**NOVA CÂMARA DE DOSAGEM****Descrição**

Uma nova câmara de dosagem, que está ligada ao depósito de sal e ao depósito do abrillantador de maneiras diferentes, é utilizada a partir do número de série 349... (Dezembro de 2003). A ligação efectua-se mediante um dispositivo de ligação em vez de dois terminais de encaixe.

**Câmara de dosagem antiga****Câmara de dosagem nova****Modelos afectados**

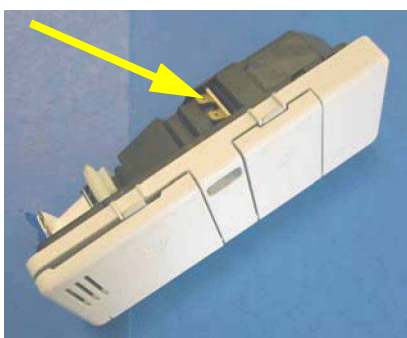
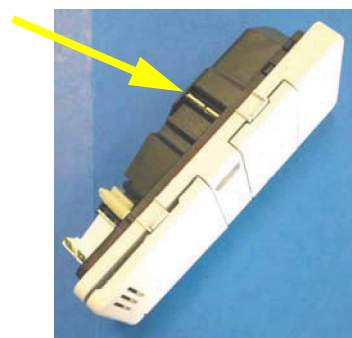
A modificação afecta todos os modelos de 45 cm e DIVA de 60 cm.

A câmara de dosagem anterior pode ser substituída pela nova. Para isso é necessário utilizar um kit especial e montar como se descreve nas instruções seguintes.

Fig. 1

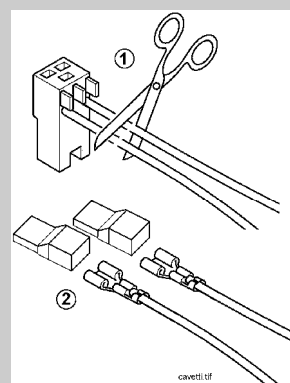
1. Desmontar o revestimento exterior da porta; em seguida, desligar as ligações eléctricas da dosagem do detergente.
2. Desapertar os parafusos, que fixam a câmara de dosagem ao revestimento interior da porta (fig. 1).
3. Premir os bloqueios de fixação e retirá-los do seu encaixe.
4. Expelir a câmara de dosagem a partir do lado exterior da porta e retirá-la do lado interior da máquina (fig. 2).

5. Fixar a nova câmara de dosagem ao revestimento interior da porta e verificar se os bloqueios de fixação se encontram novamente na posição anterior.
6. Ligar os cabos do depósito de sal e do depósito do abrillantador ao novo adaptador contido no kit.
7. Ligar o adaptador à "dosagem de detergente". Eventualmente atar os cabos com uma braçadeira.
8. Montar o revestimento exterior da porta.
